(仮称) DREAM Wind 和歌山有田川・日高川  
風力発電事業

環境影響評価準備書

補足説明資料

## 風力部会 補足説明資料 目次

図：沈砂樹 1-1、1-2、1-5、2-2、R1、R2 における流下検討図

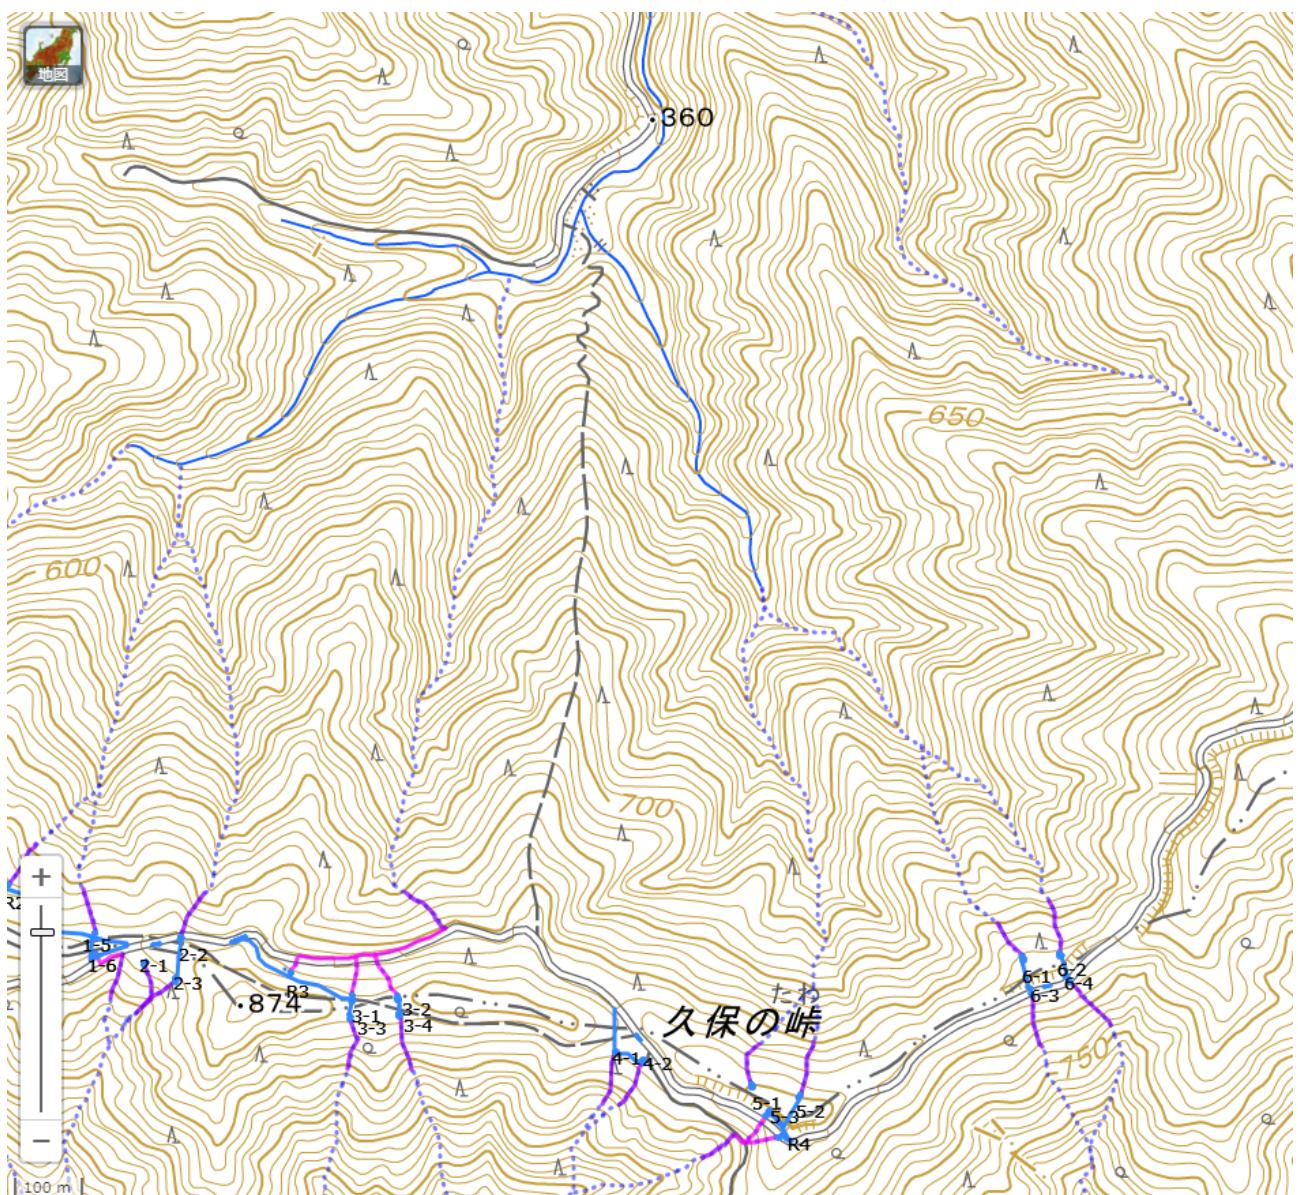
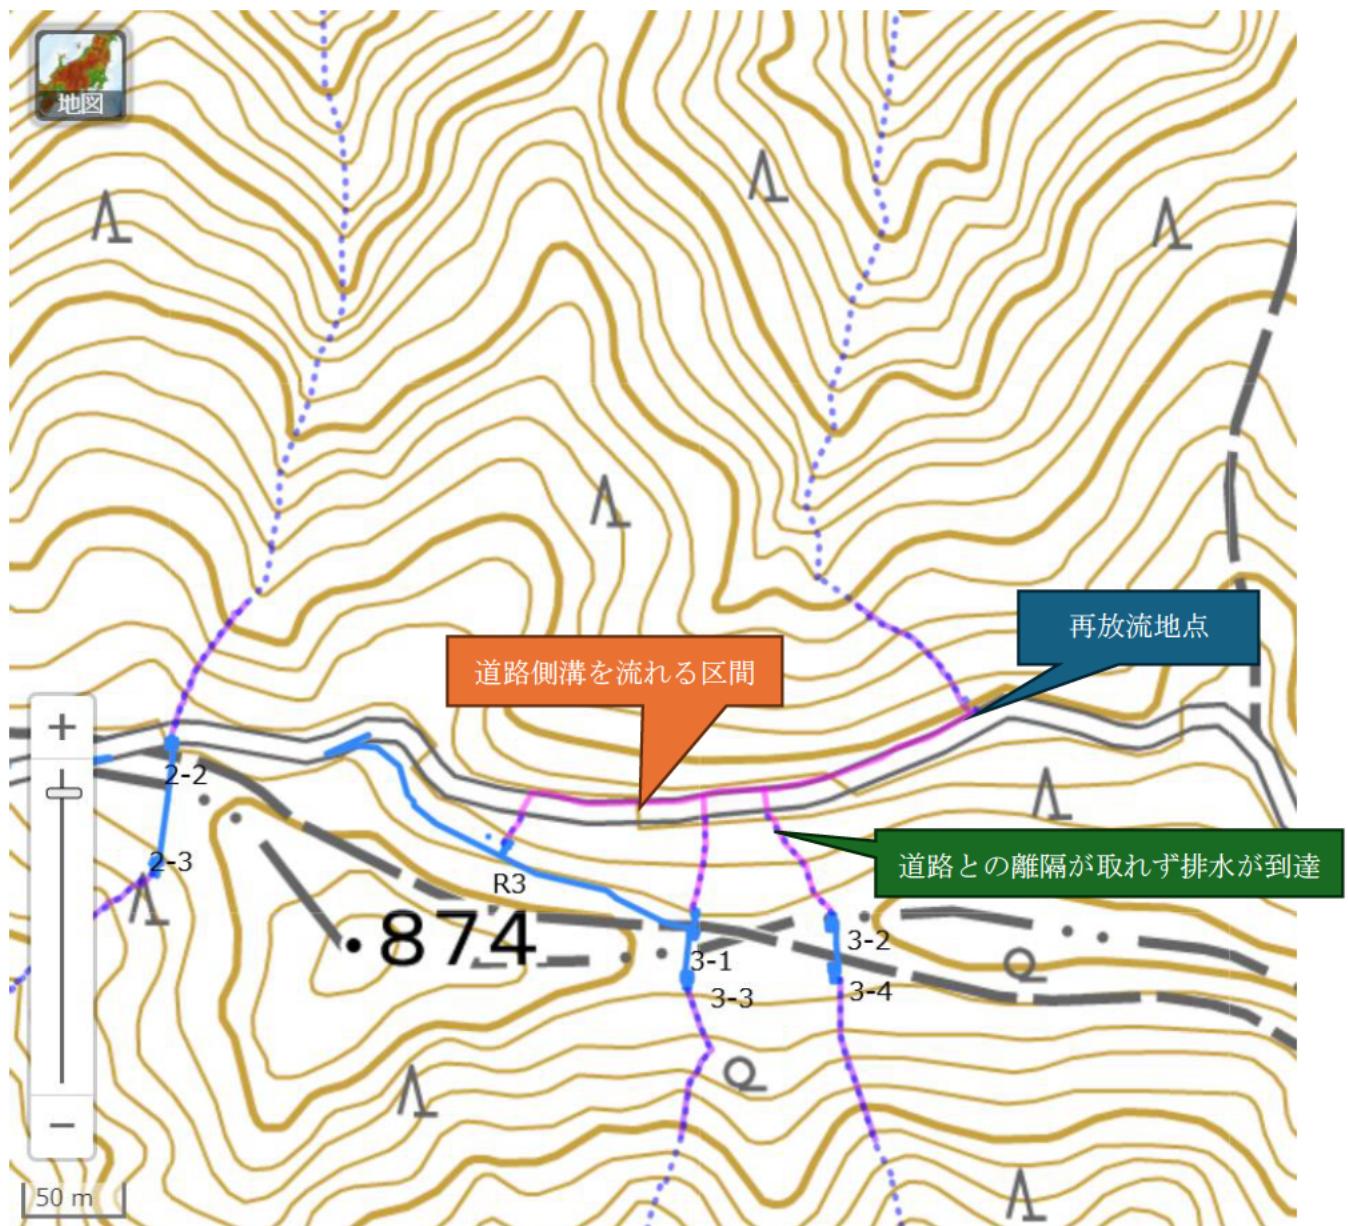
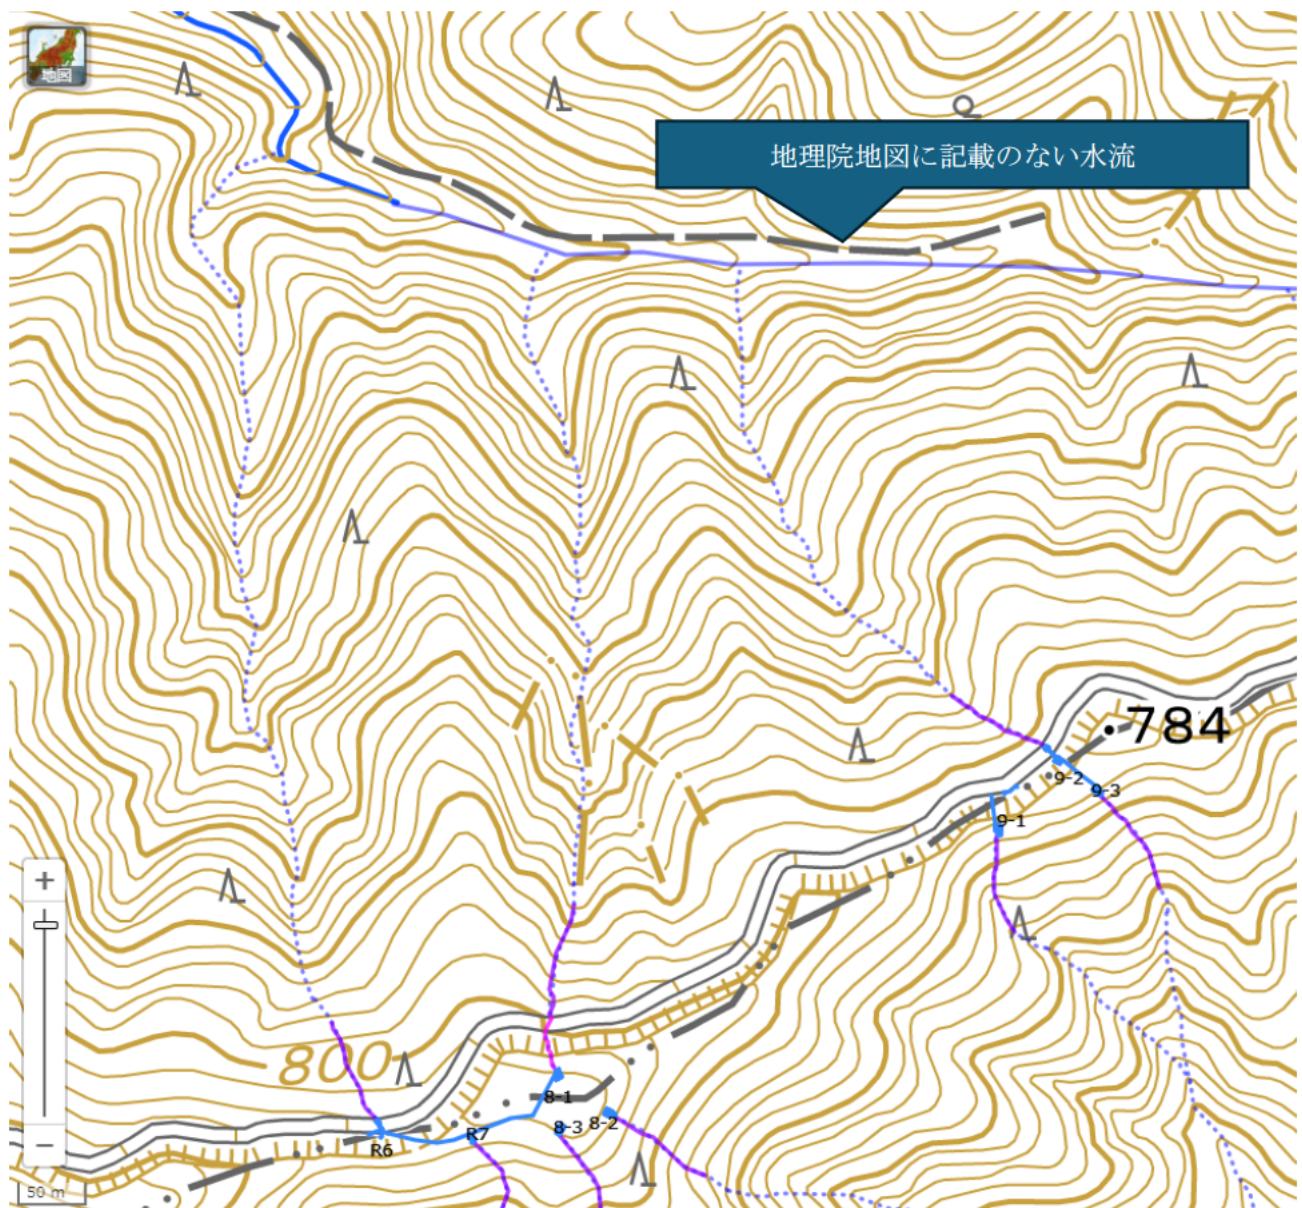
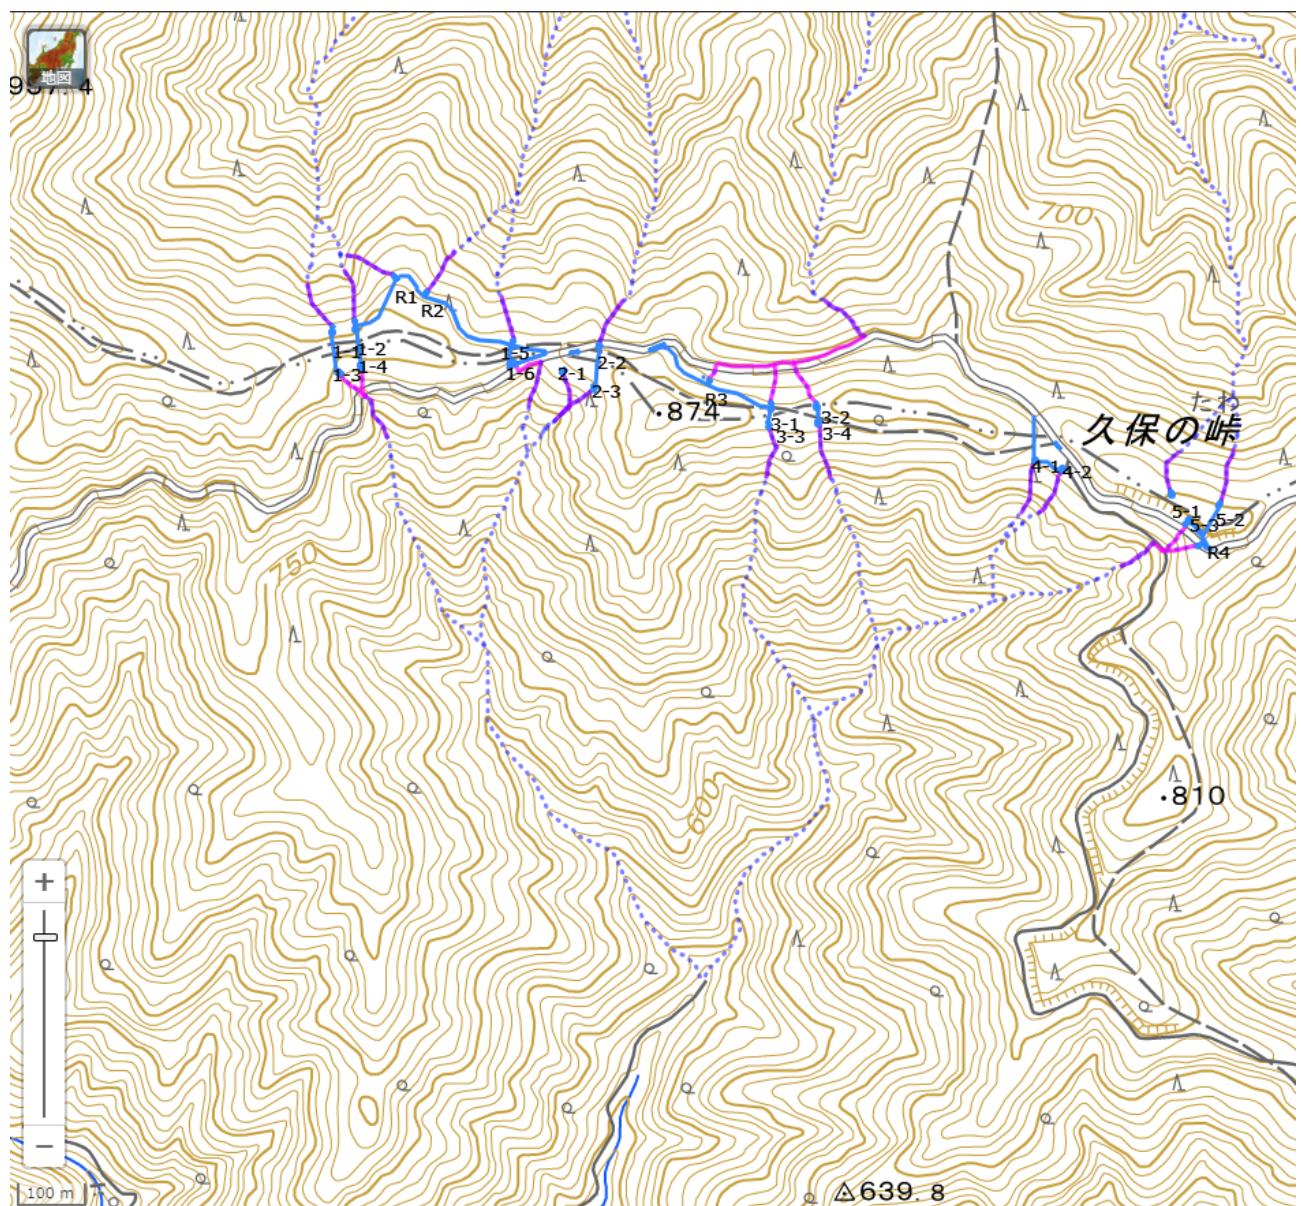
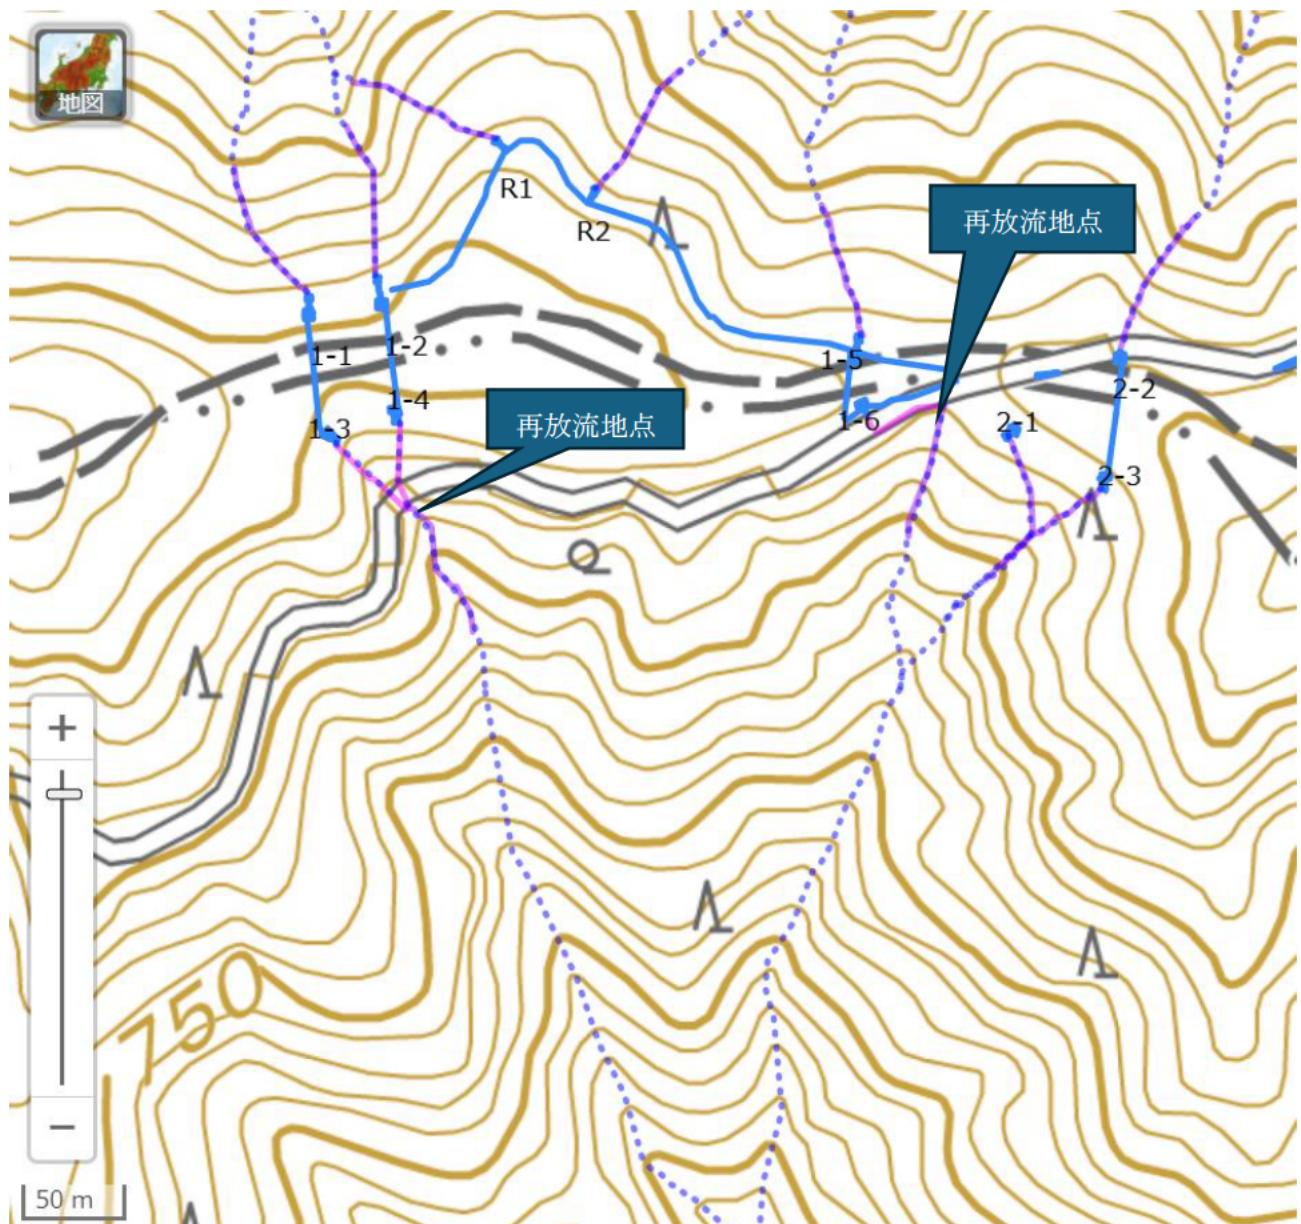
林道の勾配変化地点から再放流されるとしている沈砂樹について、再放流地点の位置と流下方向を図中（例えば、図 2.2-5切土・盛土範囲）に示してください。

評価書では、ご回答いただいた内容も記載してください。

流下の検討図を以下に示します。

評価書では、流下の検討図を記載するようにいたします。
